CONTRÔLE ET RÉGLAGE du dispositif de verrouillage

Figure - 2 -

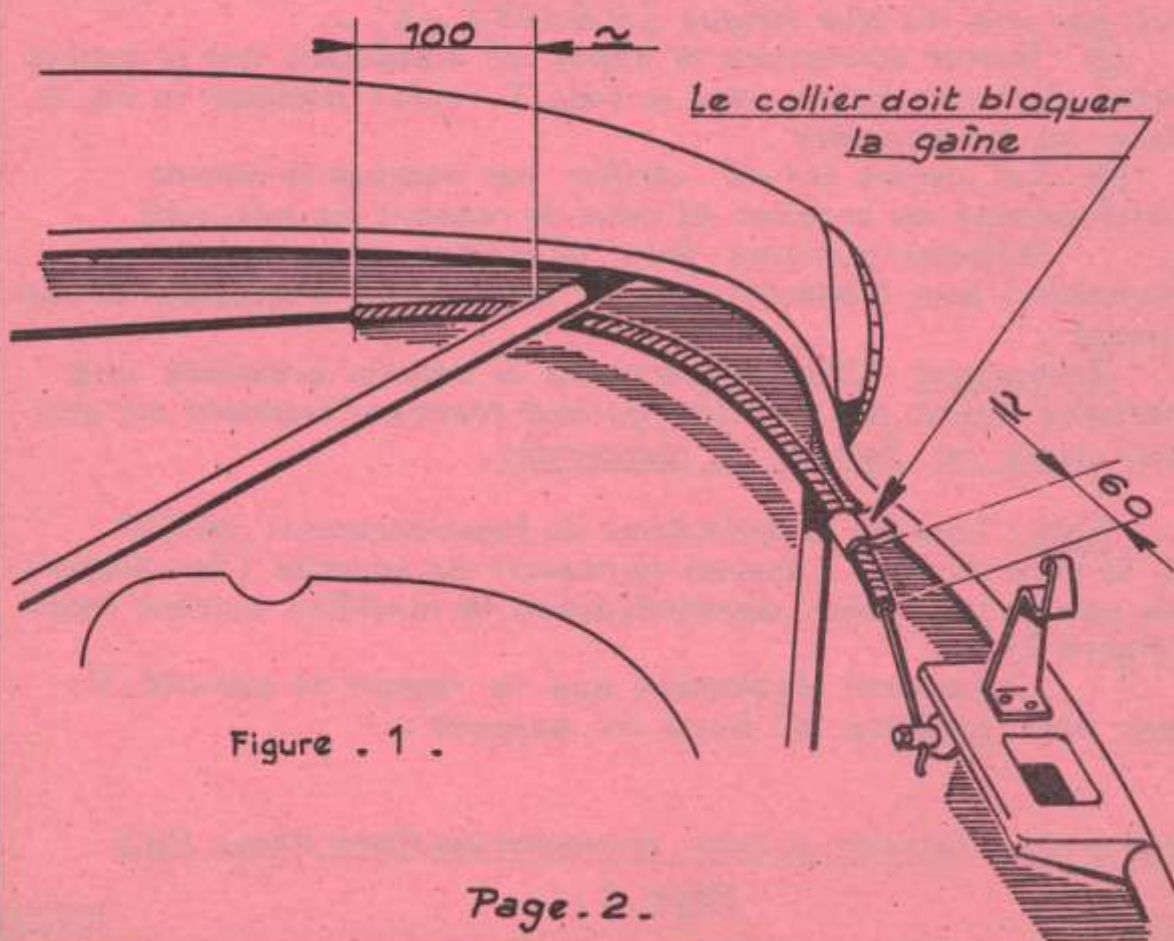
— Nota : Lors de la vérification du fonctionnement, vérifier si le bord ou vient s'appuyer le ressort de sécurité (Sur support de pontet) est bien cambré ; sinon le modifier suivant dessin (figure 2) -

Sur les premiers modèles on peut modifier le verrouillage comme suit :

- ① Remplacer le ressort de sécurité R. par le ressort numéro 312.347 modifié (épaisseur et forme).
- ② Vérifier si le bord gauche de la tôle support du pontet est cambré (du côté du ressort R. voir dessin).
- S'assurer en même temps que le ressort de sécurité attaque bien parallèlement ce support.
- ③ Remplacer les ressorts de rappel du crochet par des ressorts 334.158. (F)
- ④ Remplacer le renfort fixé sous la plaque support du pontet et au capot par la pièce 336.961 - (J)

- ① Position anormale le ressort a été faussé
- ② Position normale du ressort de sécurité
- ③ Verrouillage anormal
- ④ Verrouillage correct
- G Rondelle W 8
- H Rondelle type large de 8

— Ce montage étant fait exécuter les vérifications et réglages prévus au paragraphe A. "Réglage du verrouillage de capot" —

IMPORTANT. Après échange des ressorts il est nécessaire lors de la fermeture du capot d'accompagner celui-ci
